**SERVICIO NACIONAL DE AREAS NATURALES PROTEGIDAS POR EL ESTADO
DIRECCIÓN DE GESTIÓN DE LAS ÁREAS NATURALES PROTEGIDAS**

OPINIÓN TÉCNICA N° 419-2022-SERNANP-DGANP

**PLAN DE ABANDONO POR LA FINALIZACIÓN DEL CONTRATO DE SERVICIOS
TEMPORAL PARA LA EXPLOTACIÓN DE HIDROCARBUROS EN EL LOTE 192**

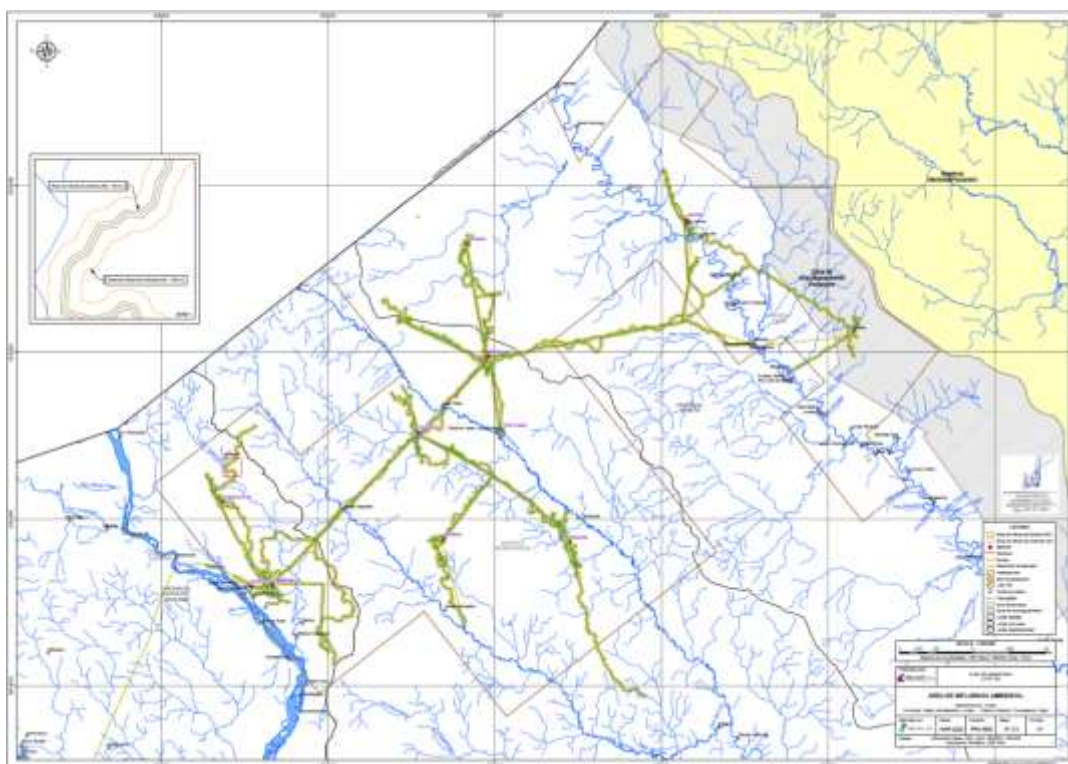
Sustento: El titular señala que; *“...es importante precisar que ni el Área de Influencia Directa ni el Área de Influencia Indirecta del presente Plan de Abandono se traslapan con esta ANP ni su correspondiente Zona de Amortiguamiento”*. Sin embargo, de la revisión del Anexo 3.1 Mapa 3-1, Mapa 3-2 y Mapa 3.3, se advierte que el ámbito de intervención del plan de abandono presenta superposición con la zona de amortiguamiento de la Reserva Nacional Pucacuro, tal como se muestra en las siguientes imágenes enmarcadas con polígonos de color rojo:

Observación: A fin de continuar con la evaluación es necesario que el titular del proyecto aclare si el ámbito de intervención del plan de abandono involucra a la zona de amortiguamiento de la Reserva Nacional Pucacuro. Lo cuál deberá ser sustentado con mapas a una escala adecuada que permita la visualización de los diferentes componentes comprendidos en el plan de abandono con el límite de las áreas naturales protegidas, sus zonas de amortiguamiento y/o las áreas de conservación regional. Asimismo, adjuntar información georreferenciada en formato shapefile de los mismos, a fin de verificar la superposición o no con el ámbito de las competencias del SERNANP.
